BE-0002L-0110-EN

Сервисный бюллетень

Проникновение жидкости в салон вследствие засорения сливного патрубка системы кондиционирования

IS220d, IS250, GS300, GS430, GS450h

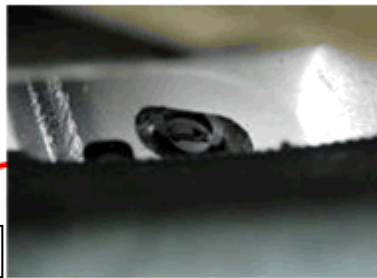
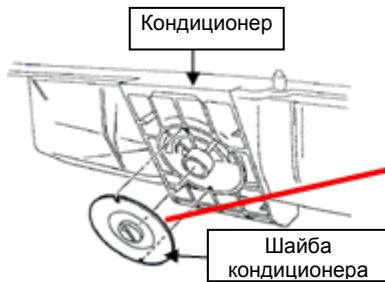
Стали доступны улучшенный патрубок испарителя HVAC и уплотнитель.

Предыдущий номер по каталогу	Настоящий номер по каталогу	Наименование детали	Количество
Н/Д	88578-30870	Уплотнитель кондиционера	1
Н/Д	87128-30050	Шайба подогревателя

Примечание: Замена деталей необходима только для моделей GS430 и GS450h; для других моделей воспользуйтесь альтернативным способом устранения проблемы.

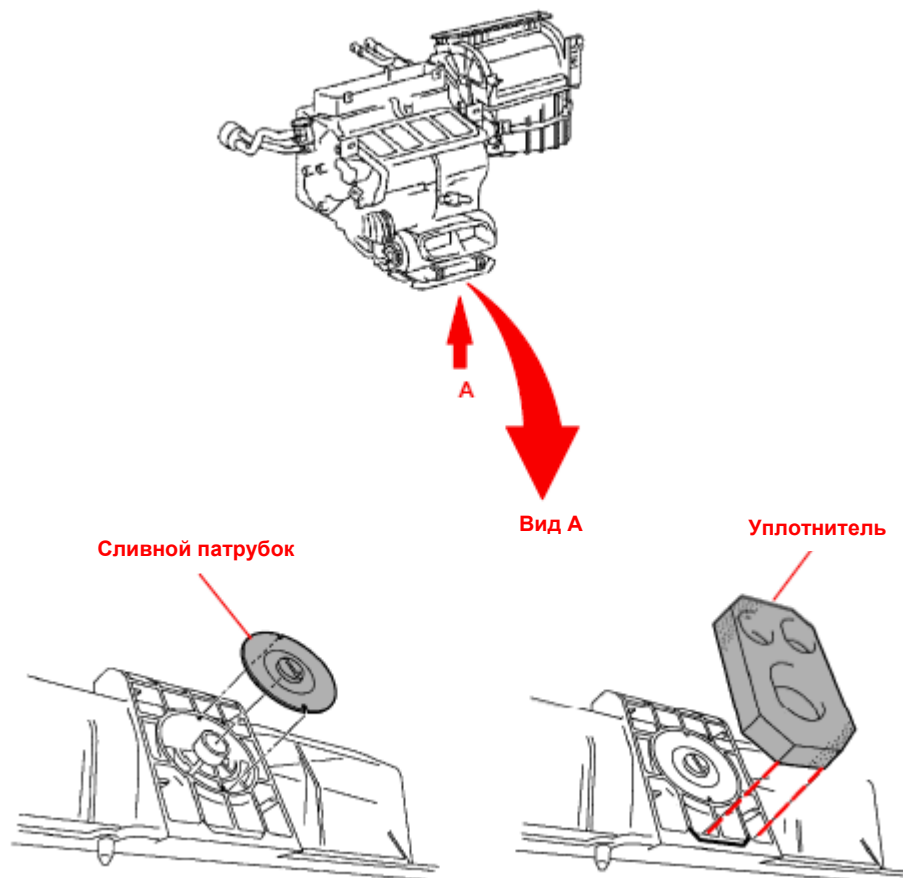
2. Снимите патрубок испарителя HVAC и уплотнитель.

3. Установите НОВЫЙ патрубок испарителя HVAC и уплотнение на кондиционер.
